Vysvětlení zadávací dokumentace č. 4

Společné operační středisko integrovaného záchranného systému - SOS 112 - realizace stavby

identifikátor zakázky (systémové číslo VZ): P26V00000193
evidenční číslo ve VVZ: Z2026-010977

IRC Regulace

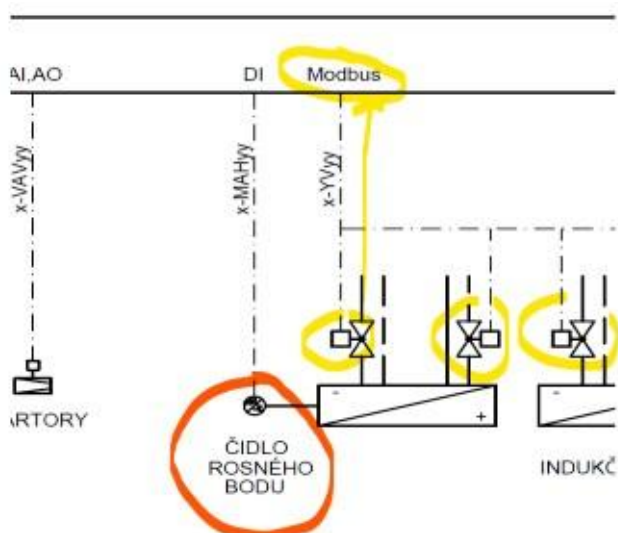
a) Dle TZ: Indukční jednotky budou osazeny ventilem zajišťující plynulou regulaci s příslušným pohonem 0-10V. Dle schémat IRC regulace jsou pohony ventilů IJ s komunikací modbus (žlutě označeno). Žádáme o ujasnění požadavku modbus nebo 0-10V.

b) Ve výkazu výměr MaR není položka pro čidlo rosného bodu na potrubí IJ, která by měla být dodávkou MaR dle blokového schématu (červeně označeno). Žádáme o ujasnění.

c) V TZ je rozpor o dodávce okenních kontaktů: dle TZ: Dodávka profese MaR - OK budou umístěny na otevíraných částech fasády. Dále dle TZ: Okna budou vybavena okenními kontakty (dodávka součástí oken). Žádáme o ujasnění, která profese OK dodá.
